# URGENT – ACTION CORRECTIVE DE SECURITE

GE HealthCare Réf. No 32097

RE : **Volet radiant pour certains appareils Giraffe OmniBed et Giraffe OmniBed Carestation**

Figure 1

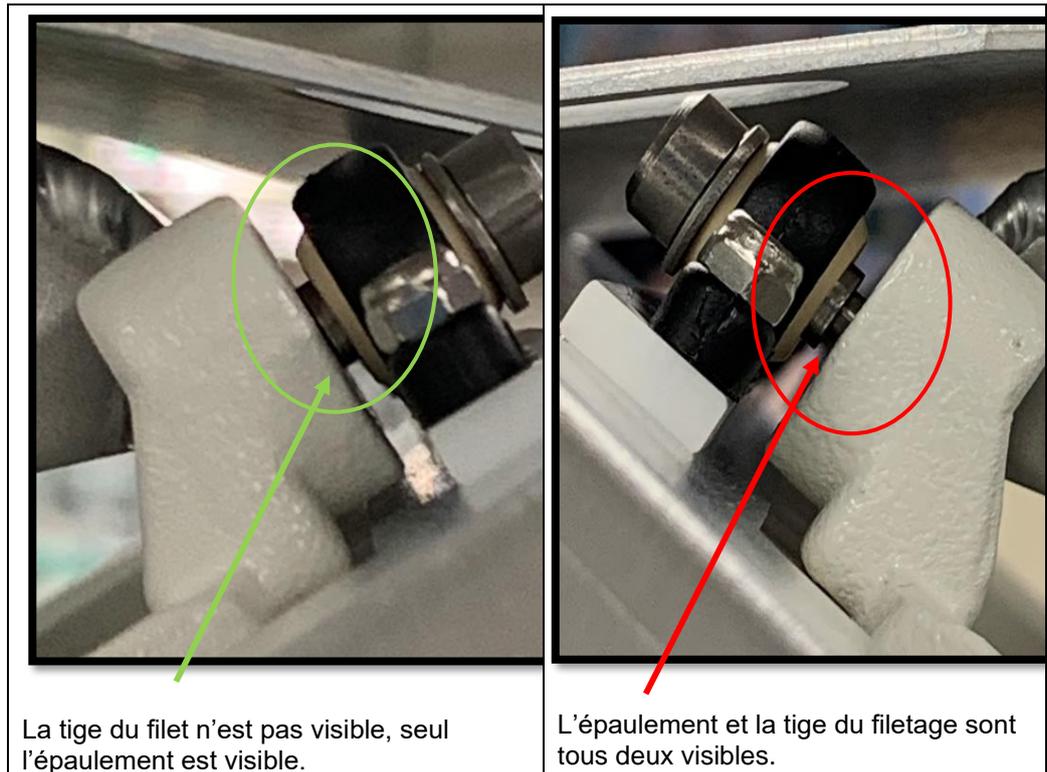
**Problème de sécurité** GE HealthCare a pris connaissance que pour certains dispositifs Giraffe OmniBed et Giraffe OmniBed Carestation, la vis qui fixe les volets qui couvrent les éléments chauffants n'a peut-être pas été serrée selon les spécifications. Cela peut entraîner le desserrement des volets. Si les volets se desserrent, le système déclenche une alarme de haute priorité et le mouvement du canopy s'arrête. Si cette situation se produit, le manuel d'utilisation indique que le canopy ne doit pas être déplacé et que le système ne doit pas être utilisé en usage clinique tant que la maintenance corrective n'a pas été effectuée. Le manuel d'utilisation du produit préconise de suivre les étapes de vérification avant utilisation, notamment le contrôle du bon fonctionnement des volets. Si ces instructions sont respectées, aucune blessure n'est à craindre pour le patient. Cependant, si ces instructions ne sont pas suivies, les tentatives continuent de forcer le déplacement du canopy peuvent l'endommager et, dans de rares cas, entraîner la chute des volets, ce qui pourrait blesser le patient.

Inspecter la vis de fixation du volet de votre appareil conformément à la figure 1. Si la vis n'est pas correctement serrée (comme indiqué sur la Figure 1 en tant que « assemblage incorrect»), effectuez les étapes 9 et 10 de la section 1.1 de l'addendum au manuel d'entretien (5971733).

**Assemblage correct**

**Assemblage incorrect**

GE HealthCare a élaboré un addendum au manuel d'entretien que vous pouvez télécharger. Cet addendum a été révisé afin d'inclure des instructions spécifiques pour l'installation et le serrage de la vis qui fixe la porte chauffage. Si vous avez des questions ou si vous avez besoin d'aide pour suivre les instructions, bien vouloir contacter votre représentant du service GE HealthCare. Si vous identifiez un volet endommagé, bien vouloir l'indiquer sur le formulaire de réponse et GE HealthCare vous fournira un remplacement sans frais.
